N/Réf. :	UCL30026_705_PUN	UCCLE. Chaussée de la Hulpe, 51-53 et 61 - Drohme
Gest. :	XX	(= Site classée Forêt de Soignes)
V/Réf. :	2311-0004/98/2022-275PR	PERMIS UNIQUE : Rénover le bâtiment. Consacrer son affectation
Corr DPC:	Bruno Campanella	équipement d'intérêt collectif et en activités commerciales. Installer
NOVA :	16/PFU/1846073	des grilles sous les gradins et en toiture. Aménager les abords des
Corr DU:	Martial Resibois	bâtiments
	Lejeune Lindsay

Avis conforme de la CRMS

Grille de ventilation - finition aluminium anodisé

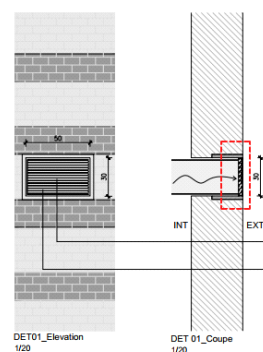
- **grille de ventilation extraction d'air en façade est** – la CRMS ne l'accepte pas sur le plan du patrimoine car elle est destructive et peu intégrée et. La CRMS demande de soumettre à l'approbation de la DPC une proposition moins impactante ;

PARKING VOITURE (49 places)

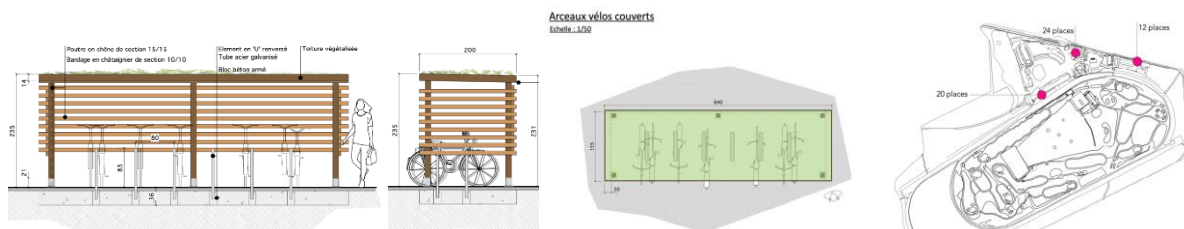
La CRMS a accepté une modification du PRAS pour consacrer un grand parking (cf. https://crms.brussels/sites/default/files/avis/689/BXL60040_689_URB_PRAS_Hippodrome.pdf) mais elle n'accepte pas que l'on organise d'autres poches de parking au sein du site d'autant que cela s'assortit de modifications inappropriées/impactantes en site classé et ouvert : abattage d'arbres, modifications des revêtements, accès, travaux liés à la gestion des eaux, modifications et clôture en lisière (aussi côté avenue), système de barrières levantes automatiques ... Elle rend donc un **avis défavorable sur la création d'un parking (49 places, c'est conséquent) à front de la chaussée de la Hulpe**.
